KHK/KLK S 0850-7(2005) 改正案について

提案書 1

KHK/KLK S 0850-7(2005) 改正 (案)

ガス冷却器 (LNG-BOG、NGの流れ)

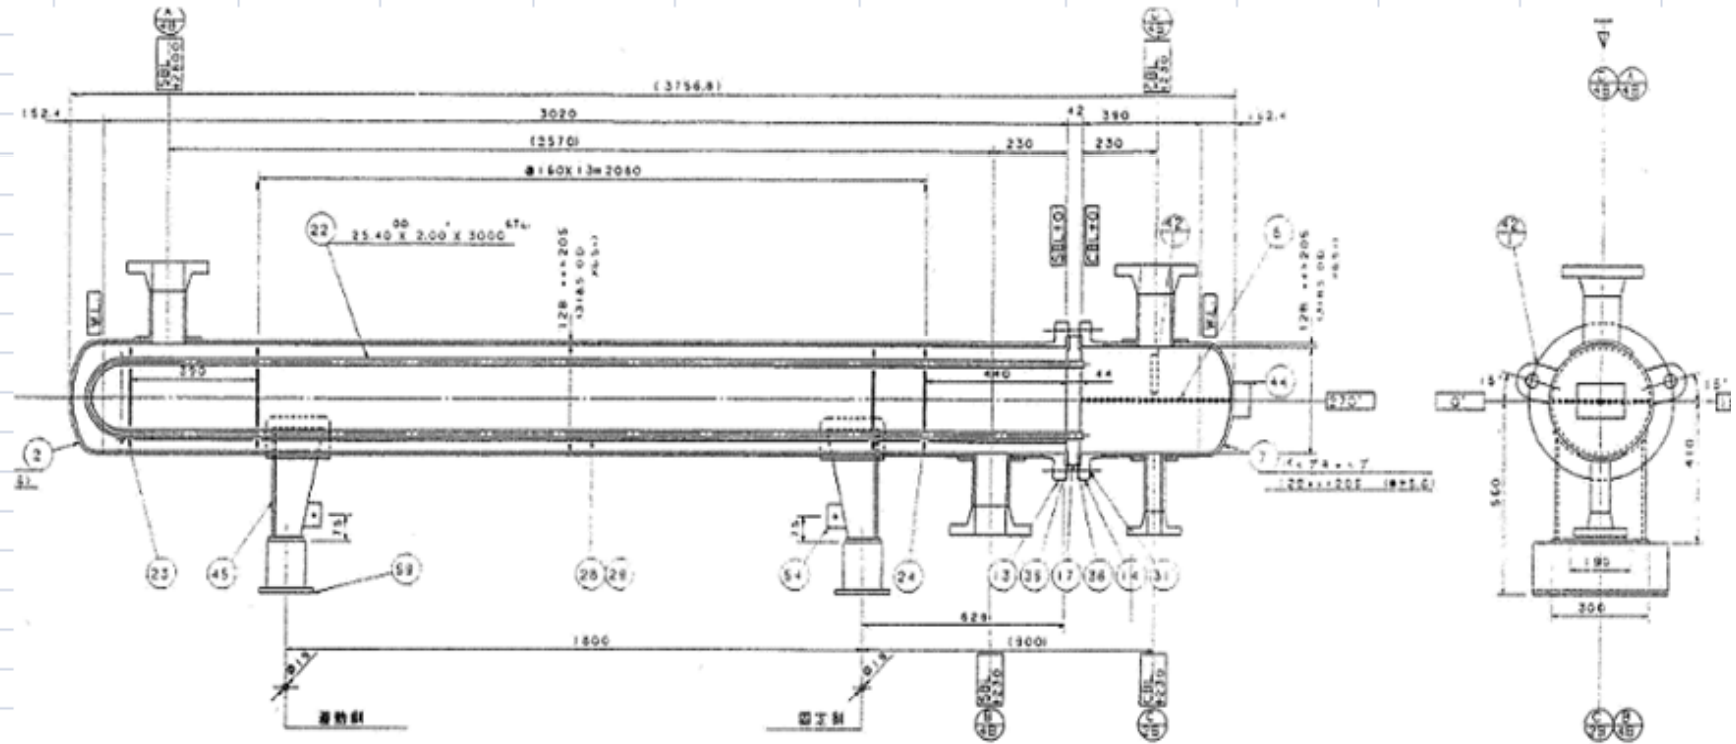
2. 改正の必要性

現規格の(2) LNG熱交換器は、適用除外の規定がなく取扱うガスの腐食性の有無によらず全ての機器が1回/3年の開放による目視検査を受けることとなっている。

腐食性のないガスのみを扱う熱交換器については、LNG配管や天然ガス配管と同様に開放検査の必要性がなく1年に1回の目視検査および目視検査において減肉が認められた場合に実施する肉厚測定のみでよいと考えられる。

開放して行う目視検査の周期は、KHK S 1850-3 (2005) 4.3 高压ガス設備の耐圧性能及び強度 表3 オーステナイト系ステンレス鋼貯槽の開放検査周期を準用し、1回/15年以内とする。

(注2) LNGとNGのみを取扱うLNG熱交換器*を開放して行う目視検査の周期は、1回/15年以内とする。

* 設計条件で二層流となる条件が含まれないものに限る。
